INTERVENTI MESSA IN SICUREZZA ART. 1 COMMI DA 51 A 58 LEGGE DI BILANCIO 2020 N. 160 DEL 27/12/2019 INTERVENTI DI MITIGAZIONE DEL RISCHIO IDRAULICO E IDROGEOLOGICO DEL TORRENTE PETRONIO

Integrazioni Regione Liguria
Prot. n. 0016318/2022 del 09/04/2022

Codice Progetto:
P052-21

La presente relazione contiene le risposte alle integrazioni e chiarimenti richiesti da Regione Liguria con lettera prot. n. 0016318/2022 del 9/04/2022 relativi alla Verifica di assoggettabilità alla VIA del progetto "*Interventi di mitigazione del rischio idraulico e idrogeologico del Torrente Petronio nel tratto compreso tra il ponte ferroviario e lo sbocco a mare*".

Figura 1: evidenza della stazione di monitoraggio rete regionale acque superficiali IT07PEPE04 nell'area di intervento

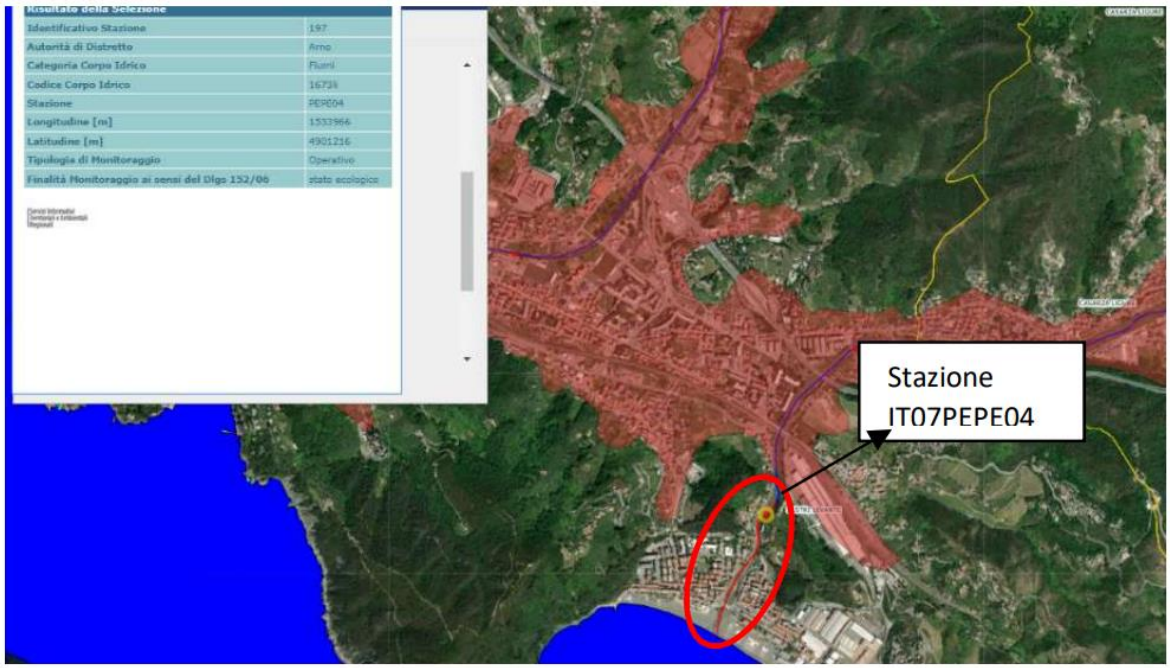
"Si segnala, inoltre, come evidenziato nella seguente Fig. B (estratta dalla cartografia disponibile sul geoportale regionale) la presenza in area di intervento della stazione denominata IT07PEPE04 (evidenziata con cerchio giallo in figura), facente parte della rete di monitoraggio regionale delle acque superficiali ai sensi della parte III del Dlgs 152/2006, per la quale è evidentemente prevedibile interferenza durante la fase di cantiere.

A tale riguardo occorre che venga mantenuta continuità di monitoraggio ai fini della direttiva quadro acque 2000/60/CE e si segnala a tale proposito l'art. 25 comma 4 delle Norme di Attuazione del Piano di Tutela delle Acque che si riporta per chiarezza: "Ai fini di garantire la significatività del monitoraggio dello stato ecologico dei corpi idrici è vietato effettuare lavori in alveo che producano la movimentazione di sedimenti o l'eliminazione della vegetazione acquatica e riparia in tratti di 200 metri di lunghezza, centrati sulle stazioni di monitoraggio dello stato ecologico dei corpi idrici fluviali; a tale scopo la Regione pubblica ed aggiorna la cartografia e l'elenco delle suddette stazioni di

monitoraggio. Sono fatti salvi gli interventi per la riduzione del rischio idraulico o altri interventi di rilevante interesse pubblico nell'ambito dei quali la Regione, in sede di approvazione del progetto, individua le modalità attuative degli interventi.". Pur non essendo quindi un elemento vincolante, è comunque necessario che ne venga tenuto conto nella documentazione di progetto e si chiede quindi di valutare le modalità gestionali della fase di cantiere al fine di evitare per quanto possibile interferenze con le attività di controllo sulla stazione di monitoraggio della rete regionale acque superficiali denominata IT07PEPE04 dandone preventiva comunicazione in tempo congruo alla Direzione scientifica di ARPAL ai fini di tenerne conto nella programmazione del monitoraggio periodico della stazione di che trattasi. Si rammenta infine che il materiale litoide proveniente dal fondo naturale dell'alveo, oggetto del Piano di Utilizzo, dovrà essere prioritariamente utilizzato, se compatibile con i requisiti previsti dalla norma specifica, ai fini di ripascimento delle spiagge dell'unità fisiografica sottesa di Riva Trigoso".

Nelle successive fasi progettuali si provvederà a studiare le fasi di cantierizzazione in modo tale da evitare possibili interferenze e garantire le attività di controllo sulla stazione di monitoraggio IT07PEPE04.

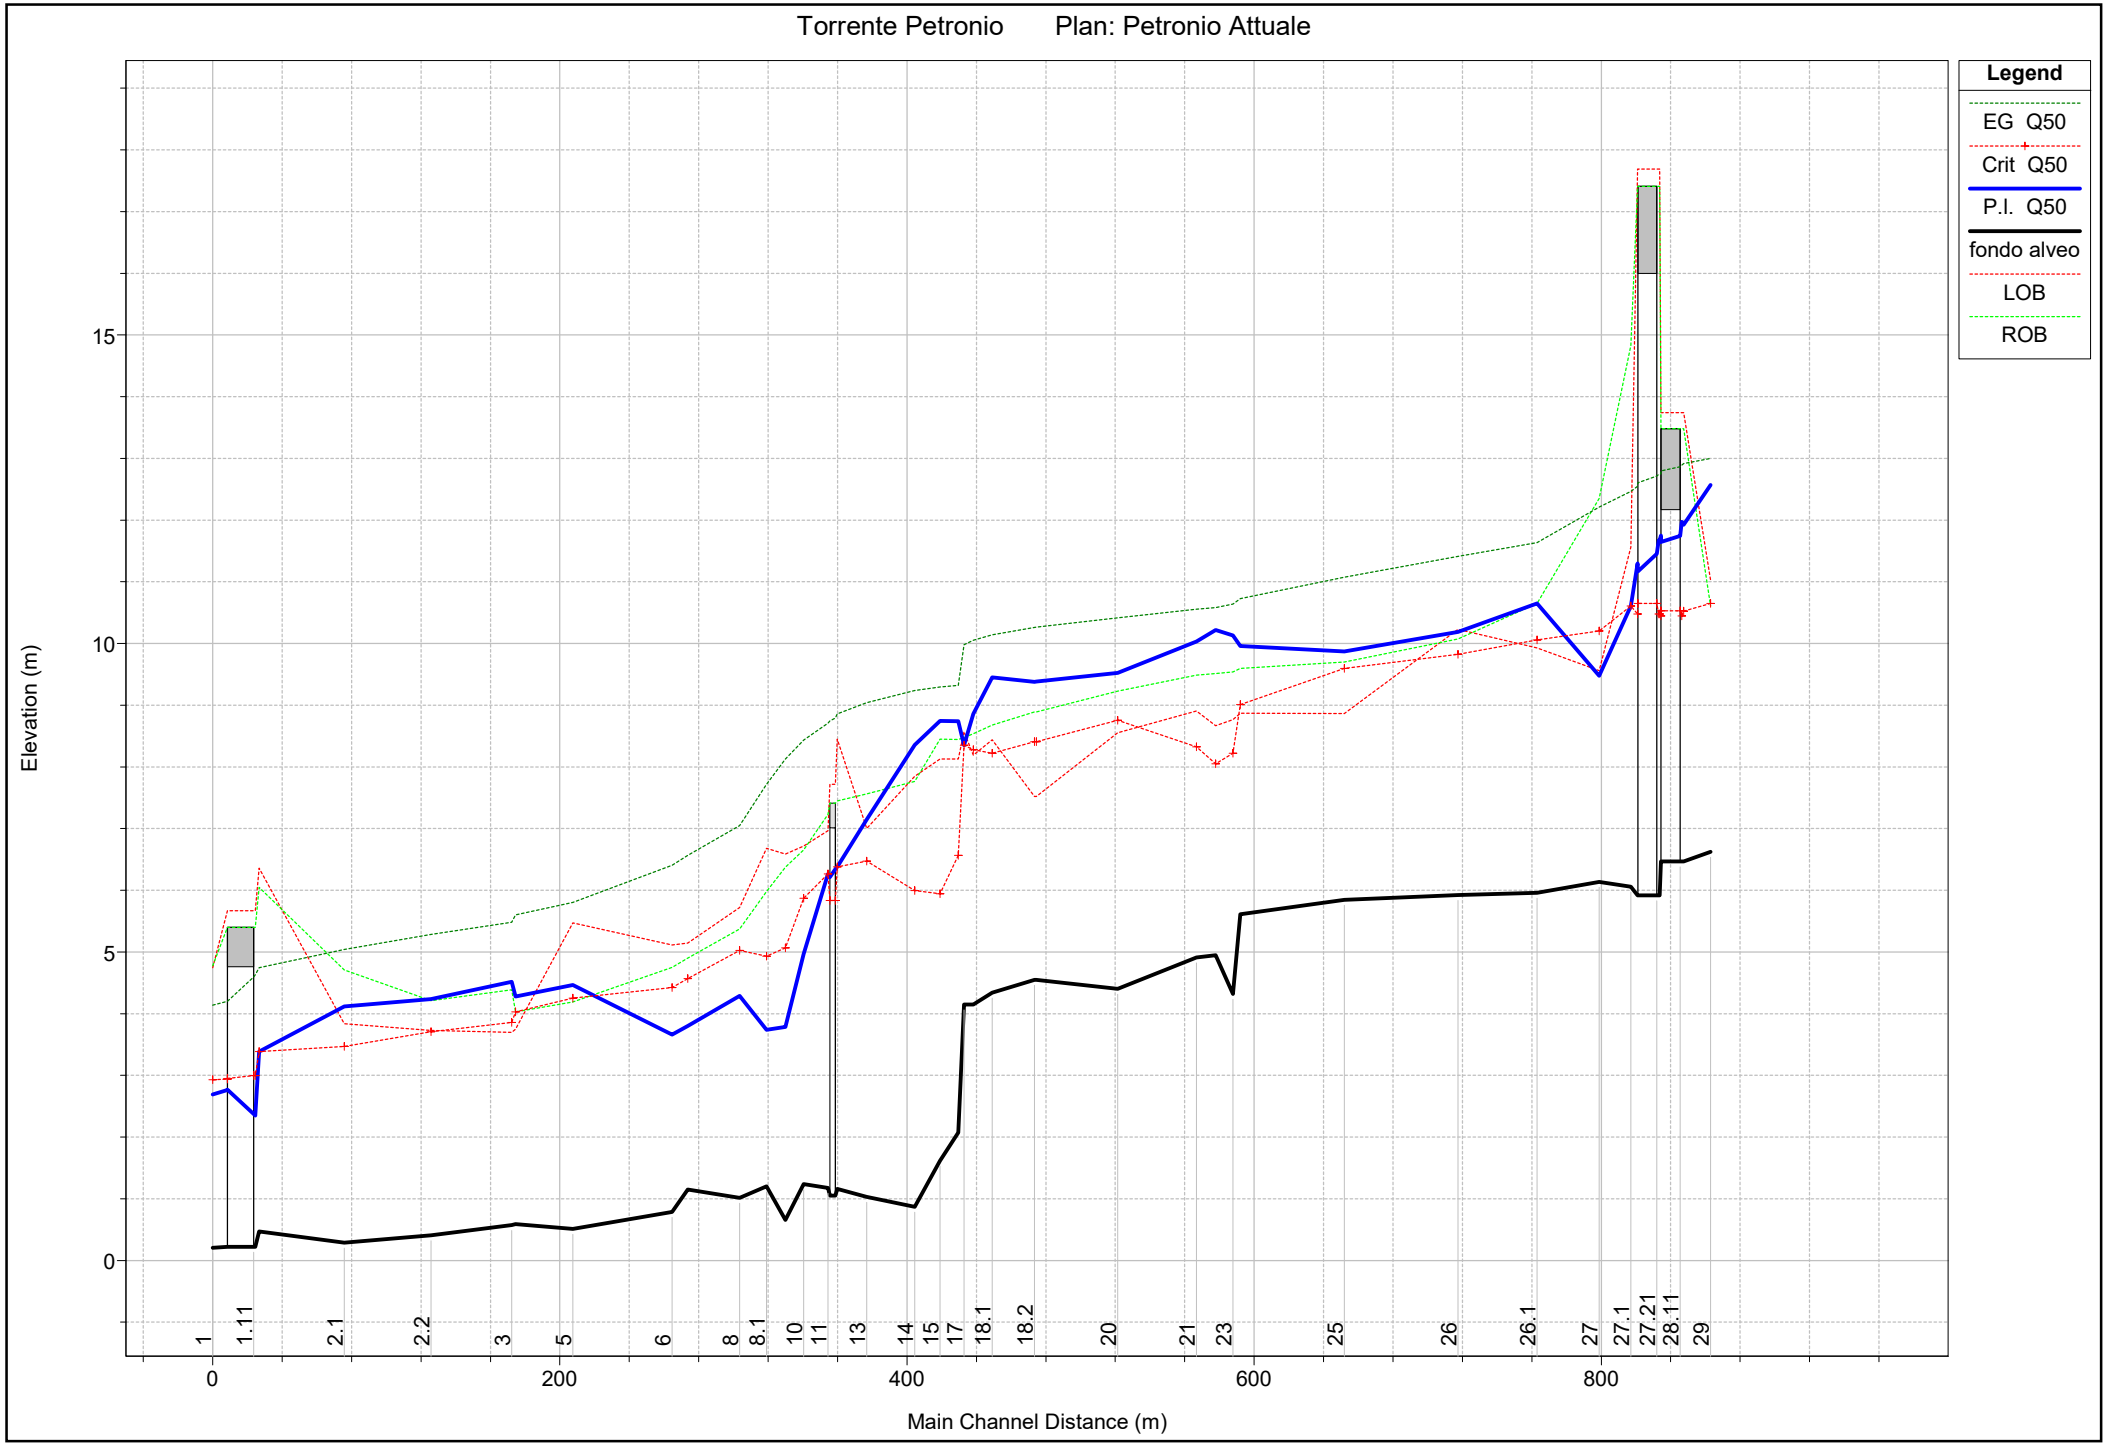
"E' necessario che venga prodotto uno stralcio del PUC vigente in scala adeguata con l'indicazione degli ambiti, sub-ambiti, zone o altro che risultano interessate dai lavori in oggetto nonché l'indicazione degli articoli delle norme di attuazione o di conformità e/o congruenza relativa a tali ambiti. Dovrà inoltre essere dichiarata dal comune la conformità delle opere da eseguire con le relative norme."

Alla presente relazione si allega tavola dedicata (allegato D) riportante uno stralcio del PUC del comune di Sestri Levante con l'indicazione degli ambiti, sub-ambiti e zone che risultano interessate dai lavori in oggetto.

In allegato è riportata la dichiarazione del comune sulla conformità delle opere da eseguire con le relative norme del PUC.
